**ROZHODNUTÍ
O ZMĚNĚ ÚZEMNÍHO ROZHODNUTÍ**

**rozhodnutí o změně územního rozhodnutí
„Stl. plynovod v areálu SAPARIA II“**

č.j. P12 VYST/39681/2009/Ni ze dne 27.12.2010, které nabylo právní moci dne 1.2.2011. Předmětem změny územního rozhodnutí je změna umístění jednotlivých větví rozvodu plynu v areálu.

Qteam	Sapient s.a. Libušská 319 Praha 4		 Ing. Jaroslav Šerefa s.p. inženýr pro technologická zařízení IČO: 252 22 117 DIČ: CZ25222117
	STL PLYNOVÝ ROZVOD V AREÁLU SAPARIA II (příslušnost Kounov)		
KATASTRÁLNÍ STRUČE - NOVÝ STAV			1:2000 C-0

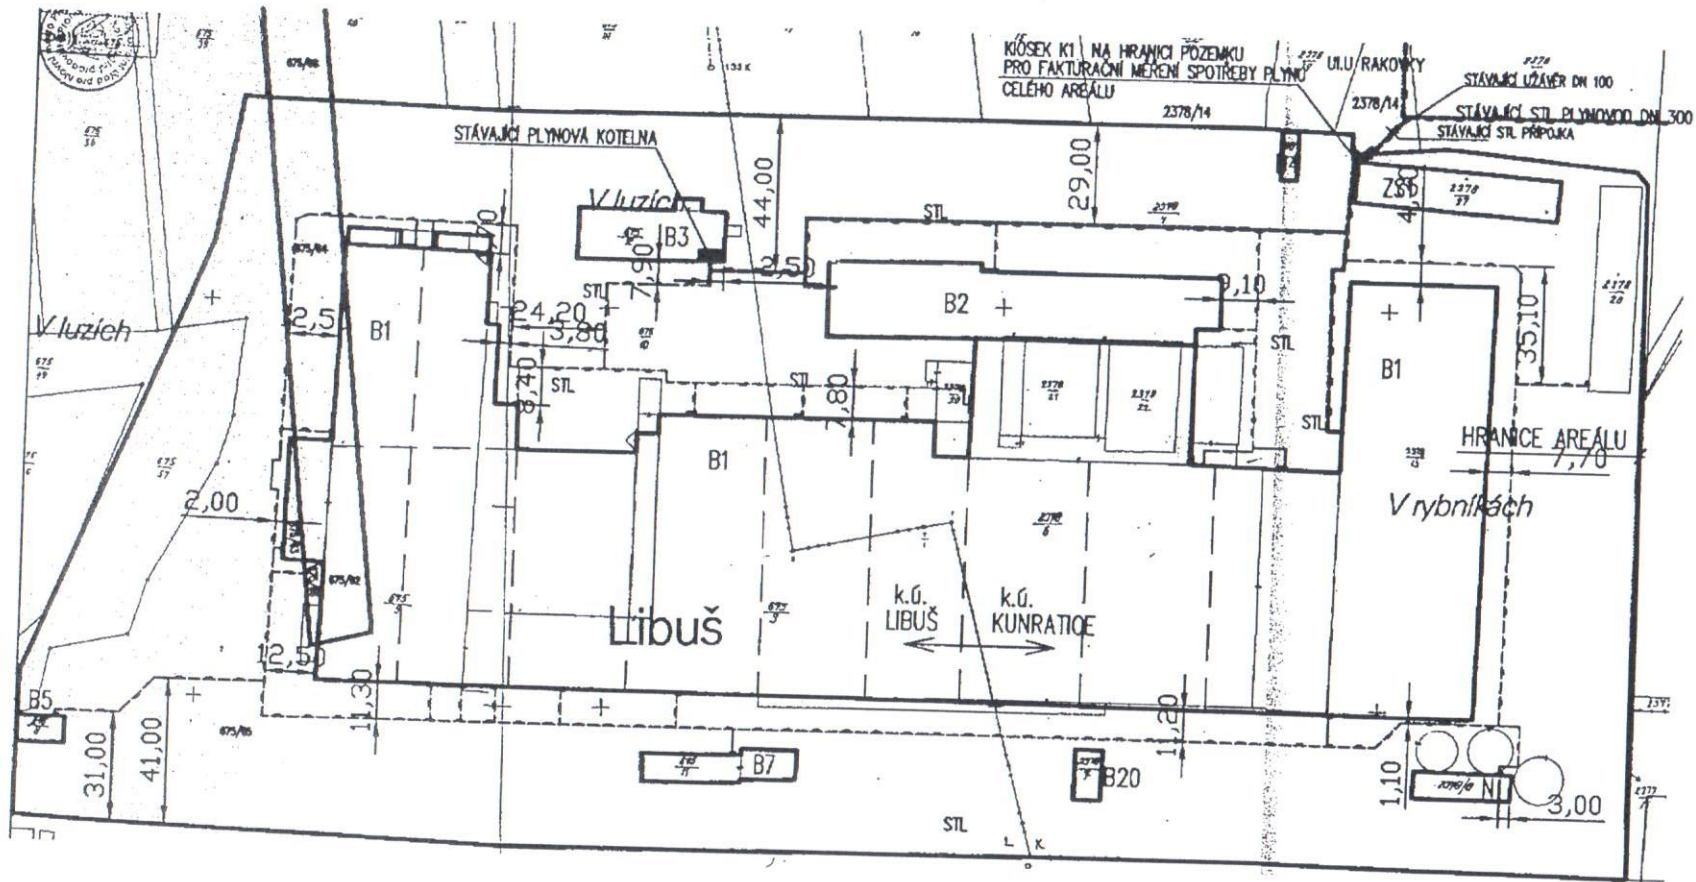
- změna umístění jednotlivých větví rozvodu plynu v areálu v koordinaci s vedením vodovodu.

3. Severně od objektu B1 na pozemku č.parc. 2378/4 k.ú. Kunratice se umístí nová větev stl. plynovodu profilu min. D110, která bude vycházet ze stávajícího rozvodu v areálu. Větev délky do 45 m bude vedena ve vzdálenosti do 7 m od severní stěny objektu B1, dále bude pokračovat směrem jižním v délce do 140 m ve vzdálenosti do 9 m od východní fasády objektu B1 až k jihovýchodnímu rohu objektu B1. Potrubí min. D110 bude dále vedeno podél jižní strany objektu B1 ve vzdálenosti do 13 m od fasády v délce do 330 m po pozemcích č.parc. 2378/4 k.ú. Kunratice a 675/65 k.ú. Libuš.

4. Objekt N na pozemku č.parc. 2378/8 k.ú. Kunratice bude napojen ze severní strany přípojkou profilu min. D40 délky do 25 m. K jihozápadní části objektu na pozemku č.parc. 2378/28 k.ú. Kunratice bude vedena přípojka profilu min. D40 délky do 25 m.

5. K objektu B1 na pozemku č.parc. 2378/13 k.ú. Kunratice bude z vedení podél jižní stěny objektu B1 vedena odbočka min. D40 směrem severním pro připojení uvedeného objektu. Délka přípojky nepřesáhne 13 m. K objektu B1 na pozemku č.parc. 675/10 k.ú. Libuš bude z vedení podél jižní stěny objektu B1 vedeno min. 5 ks odboček profilu min. D40 směrem severním pro připojení uvedeného objektu. Délky jednotlivých přípojek nepřesáhnou 13 m.

6. K objektu B7 na pozemku č.parc. 675/11 k.ú. Libuš bude z vedení podél jižní stěny objektu B1 vedena odbočka profilu min. D40 směrem jižním pro připojení uvedeného objektu. Délka přípojky nepřesáhne 10 m.

7. Při západní stěně objektu B1 bude větev plynovodu vedena na pozemku č.parc. 675/65 k.ú. Libuš směrem severním v délce do 100 m. Z této větve bude vycházet odbočka profilu min. D40 směrem západním v délce do 75 m pro napojení objektu B5 na pozemku č.parc. 675/8 k.ú. Libuš. Objekt B1 bude ze strany západní připojen min. 3 přípojkami, které budou vedeny na pozemcích č.parc. 675/65, 675/66 a 675/64 k.ú. Libuš. Profil přípojek bude min. D40. Délka jednotlivých přípojek nepřesáhne 16 m. Severojižní větev bude dále pokračovat po pozemku č.parc. 675/64 k.ú. Libuš a bude dále vedena podél severní strany západní části objektu B1 po pozemku č.parc. 675/10 k.ú. Libuš, a to ve vzdálenosti do 7 m. Ze severní strany bude tato část objektu B1 napojena min. 2 přípojkami profilu min. D40 délky do 7 m. Dále bude vedení pokračovat směrem jižním po pozemku č.parc. 675/10 k.ú. Libuš v délce do 40 m, dále směrem východním po pozemcích č.parc. 675/10 k.ú. Libuš, 2378/4 a 2378/20 k.ú. Kunratice

8. *Ze stávajícího potrubí vedeného severně od objektu B2 bude jižně od objektu B4 na pozemku č.parc. 2378/4 k.ú. Kunratice vedeno potrubí profilu min. D63 směrem jižním v délce do 65 m, z něhož povedou min. 3 odbočení směrem západním profilu min. D40 a délky do 20 m pro napojení objektu na pozemku č.parc. 2378/6 k.ú. Kunratice.*

10. *Ze stávajícího potrubí u objektu plynové kotelny B3 na pozemku č.parc. 675/12 k.ú. Libuš bude na pozemku č.parc. 675/10 k.ú. Libuš vedeno nové potrubí profilu D90 délky do 60 m k propojení s novým rozvodem plynu mezi obj. B1 a B3 .*

11. *Na koncích připojovacích potrubí budou vybudovány kiosky pro podružná měření plynu.*
11. **U severního vstupu do areálu spol. Saparia II bude umístěn nový kiosek pro měření spotřeby plynu.** Na koncích připojovacích potrubí budou vybudovány kiosky pro podružná měření plynu.
